G.-Nr.: 2024.DIJ.130

15. Mai 2025

Safnern; Überbauungsordnung Stygräbe Süd mit Rodungsgesuch (KoG), Vorprüfung Vorprüfungsbericht gemäss Art. 59 BauG und 118 BauV

Abbildung 1: Krautsaum und Bauabstände bei Hecken und Feldgehölzen im Sinne von ökologischen Puffern nach Art. 14, Abs. 2 Bst. d NHV (Quelle: 2021, Arbeitshilfe zu Schutz und Unterhalt von Hecken, Feld- und Ufergehölzen)

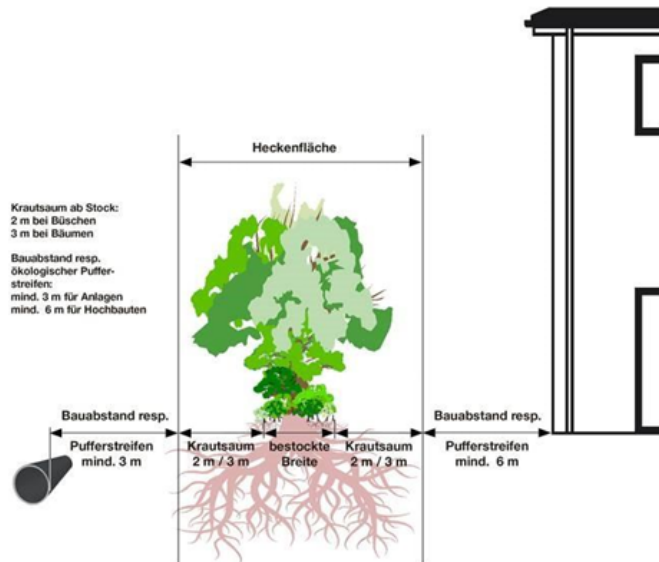
Aktuell wird die bestehende Hecke als Festlegung im UeP dargestellt. Aus der Darstellung der bestehenden Hecke im UeP ist aktuell nicht klar dargestellt, ob es sich nur um die Hecke oder zusätzlich um den Heckenpuffer handelt. Wir entnehmen der Darstellung, dass es sich um die bestehende Hecke inkl. des 6 m breiten Pufferstreifens ab den äussersten Stöcken der Hecke handelt. Die ANF fordert jedoch in diesem Zusammenhang, dass eine Schutz-/ resp. Pufferzone von mindestens 6 m, gemessen ab den äussersten Stöcken der Hecke (siehe Anhang, Darstellung Heckenabstände) im klar UeP darzustellen sei, damit sichergestellt werden kann, dass allfällige unterirdischen Bauten die Hecke und deren Wurzelbereiche nicht beeinträchtigen (siehe dazu Kap. 3, Art. 8 Abs. 2 UeV und Kap. 8 Anhang). **(GV)**
